DETERMINAZIONE DEL DIRIGENTE SEZIONE AUTORIZZAZIONI AMBIENTALI 3 settembre 2025, n. 376

AU327_069 - Procedimento di Autorizzazione Unica per la costruzione e l'esercizio con approvazione del progetto, accertamento della conformità urbanistica e apposizione del vincolo preordinato all'esproprio ai sensi di DPR n. 327/2001 (ex artt. 52-quater e 52-sexies), DL 239/2003 conv. in L. n. 290 del 27/10/2003, art. 1 sexies, c. 5, DGR n. 2006 del 13/09/2011 e DGR n. 1446 dell'08/07/2014. Metanodotto denominato "Piggabilità del metanodotto Brindisi – Lecce – Maglie DN 300 (12") DP 70 bar" nei Comuni di Brindisi, Campi Salentina (LE), Trepuzzi (LE), Lecce, Arnesano (LE), Copertino (LE), Lequile (LE), Galatina (LE) e Soleto (LE) Proponente: SNAM RETE GAS S.p.A., con sede legale in S. Donato Milanese (Mi), Piazza S. Barbara, 7

RELAZIONE ISTRUTTORIA**Sommario**

L'attività in progetto consiste nella realizzazione di un nuovo metanodotto, di proprietà della Snam Rete Gas S.p.A., denominato "Piggabilità del metanodotto Brindisi – Lecce – Maglie DN 300 (12") DP 70 bar".

Rilevo dello stato dei luoghi con sovrapposizione su ortofoto – fonte Google Earth

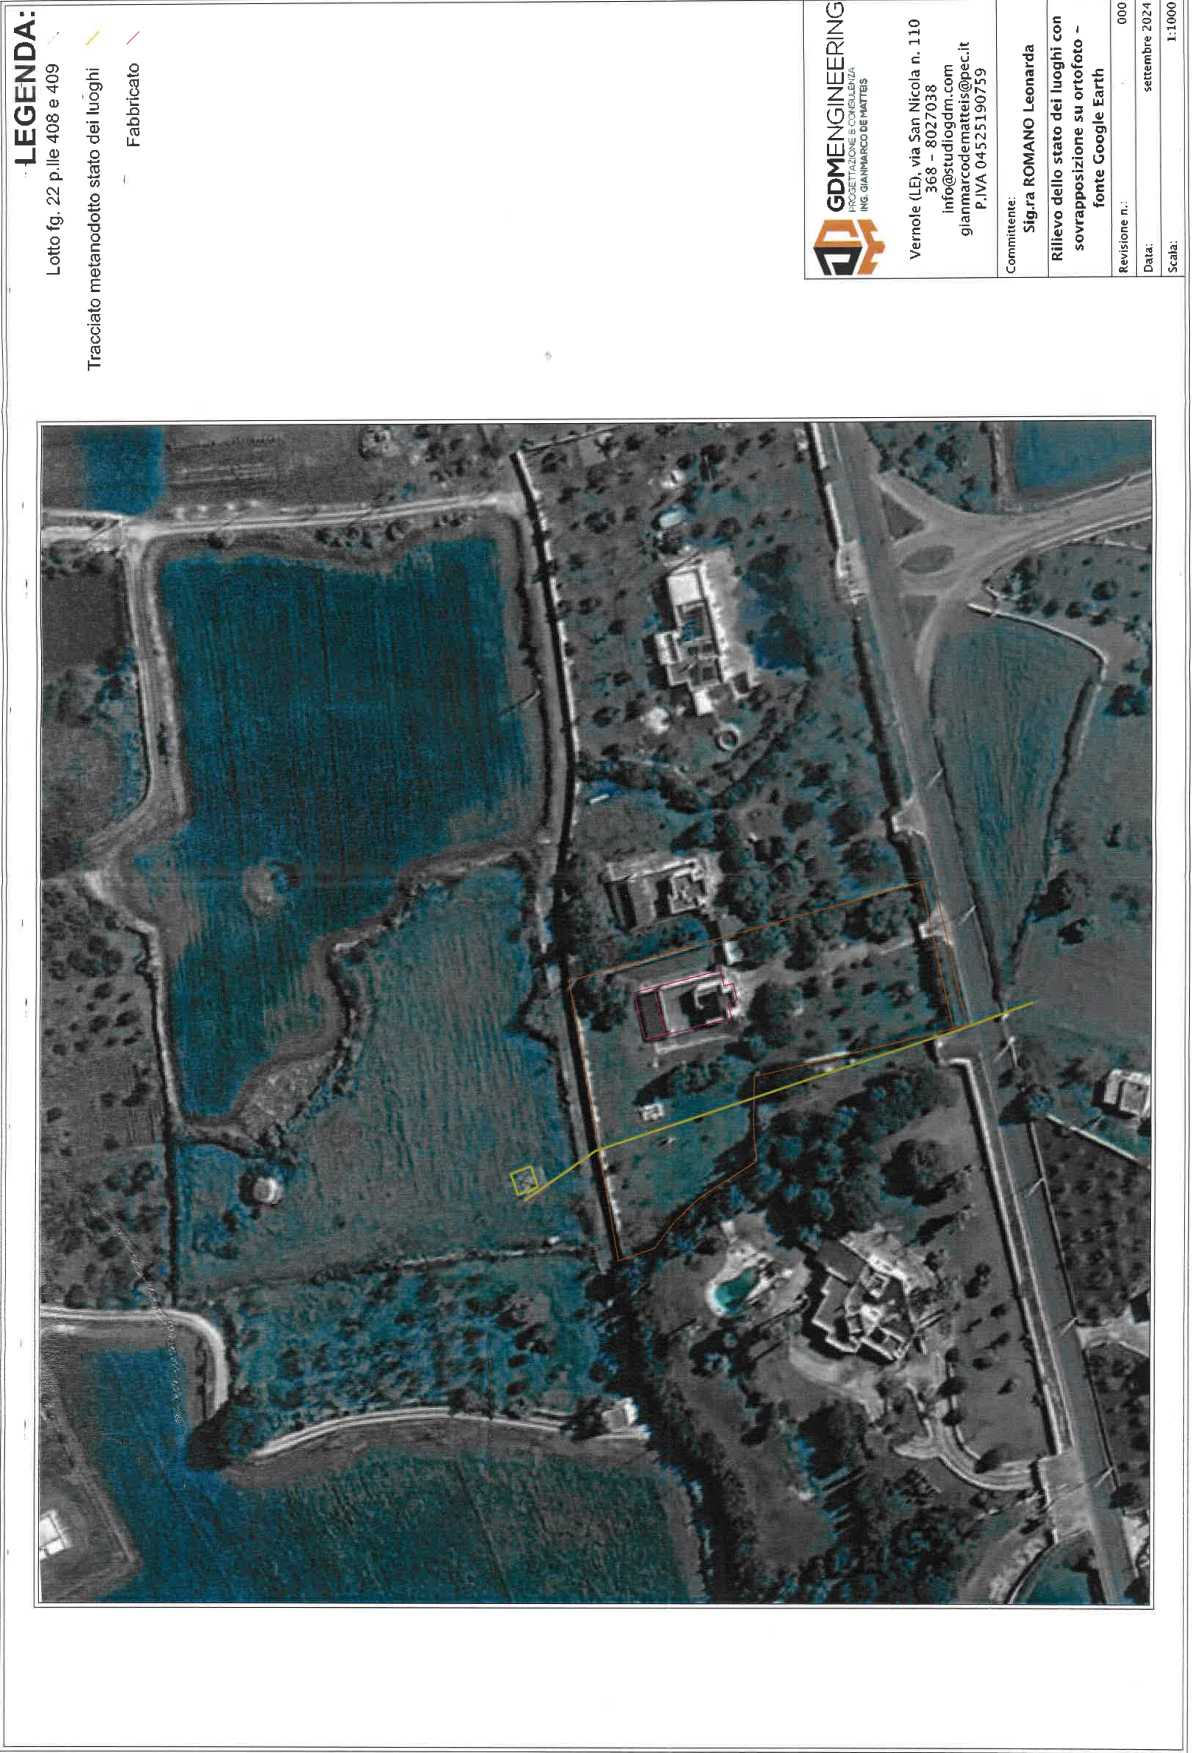
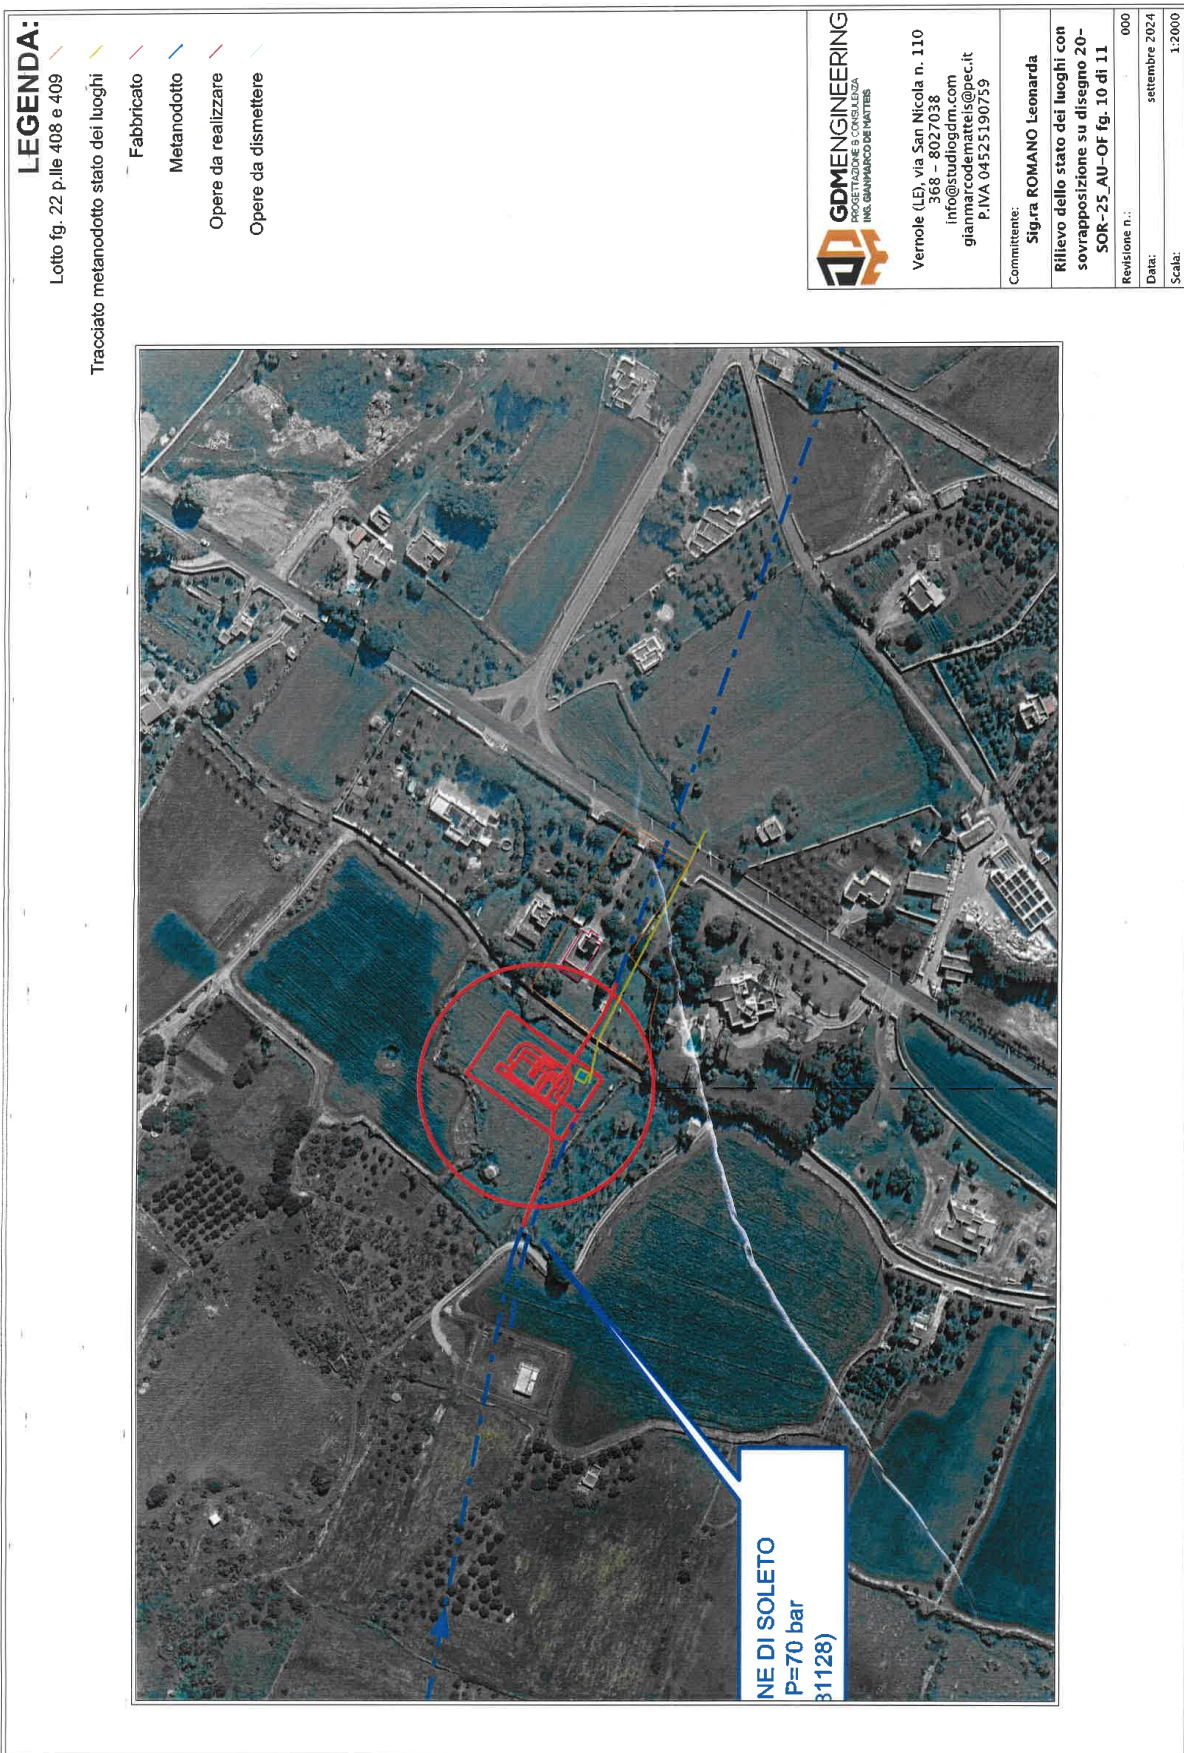
Secondo quanto nella tavola progettuale denominata "20-SOR-25_AU-OF" l'intervento viene individuato come "INTERVENTO N. 13" ovvero quella parte di intervento ricadente nel comune di Soleto (LE). Nella fattispecie le particelle interessate dalla presente sono le particelle 408 e 409 del fg. 22 del Comune di Soleto (LE) intestate alla sig.ra Leonarda ROMANO, nonché la particella 53 dello stesso foglio di mappa, di altra proprietà, dove insisterà la stazione di lancio/ricevimento del pig nonché la realizzazione del circuito di "vent" e del circuito di drenaggio "slop".

Ns. riferimenti
DI-SOR/LAV/LOR/prot.n.1028
Bari, 19.09.2024
